Elektrische installaties op laagspanning en op zeer lage spanning (Boek 1 - KB 8/09/2019) - Algemene Directie Energie

📍 Plaats van het onderzoek: KONINKLIJKE BAAN 92/001 8670 KOKSIJDE België

📅 Aard onderzoek: Periodieke inspectie (Boek 1 6.5)

BESLUIT : NIET CONFORM

Bord

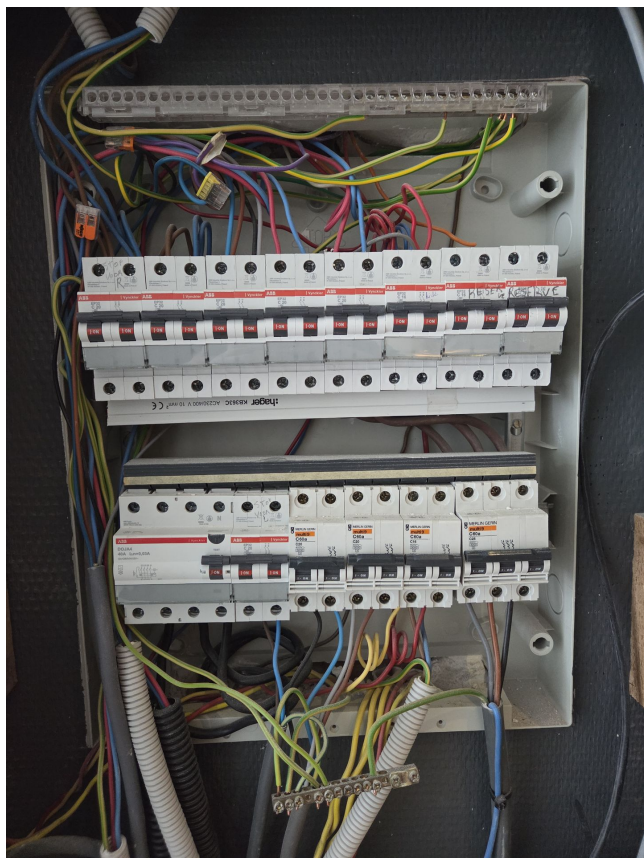
F. Elektrische bord		
	De nominale spanning dient duidelijk vermeld te worden op een oordeelkundig gekozen plaats.	
	Deur of afschermplaat van het schakelbord (terug)plaatsen. Aanraking van naakte onder spanning staande delen is mogelijk.	B1: 4.2.2.3.; 5.1.4.; 5.3.5.1.; B3: 4.2.2.2.; 5.1.4.
	De aanduiding van de stroomkringen en/of apparatuur, aansluitklemmen, enz. dient aangebracht of vervolledigd te worden. Aanduiden met letters niet met cijfers.	B1: 2.8.1.; 3.1.3.; 5.3.6.1.; 5.3.6.2.; B3: 2.8.1.2.; 3.1.3.; 5.3.6.1.
